汎用ACサーボAMP MR-J4-A-RJ機能追加に関するお知らせ

- MR-J4-A-RJ(汎用インタフェース フルクロード制御4線式/機械端エンコーダABZ相入力対応)

図1. 汎用出力信号インタフェース追加(シンク出力の例)

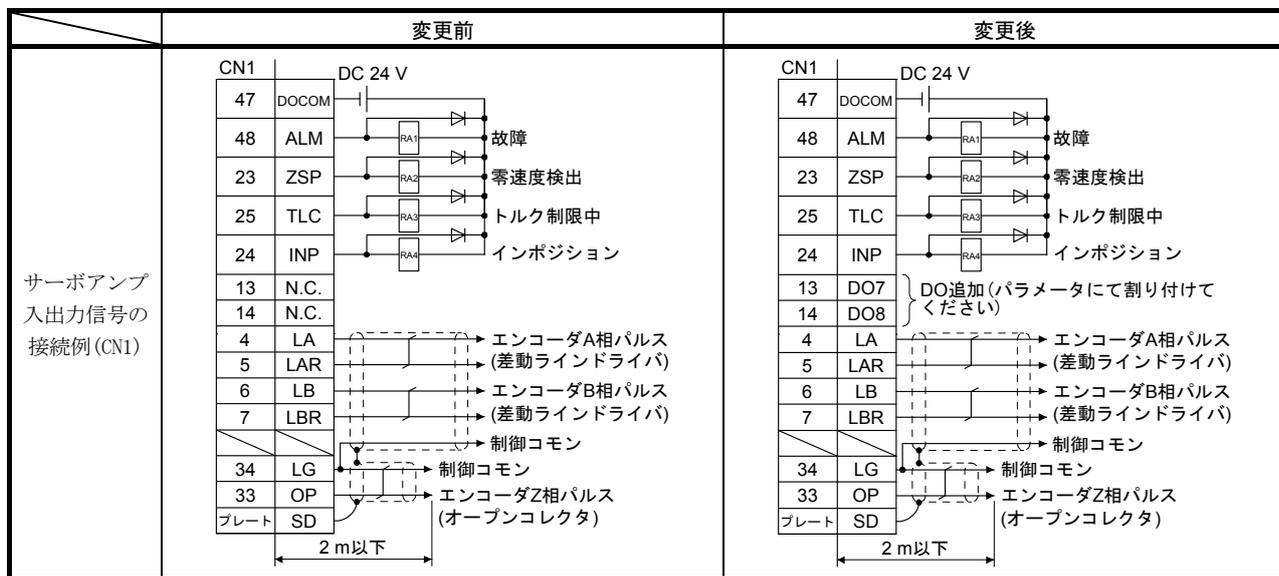
- 位置決め機能内蔵化(パラメータ設定により選択可能になります)
- 汎用信号出力インタフェース2点追加

4. 汎用信号出力インタフェース追加について
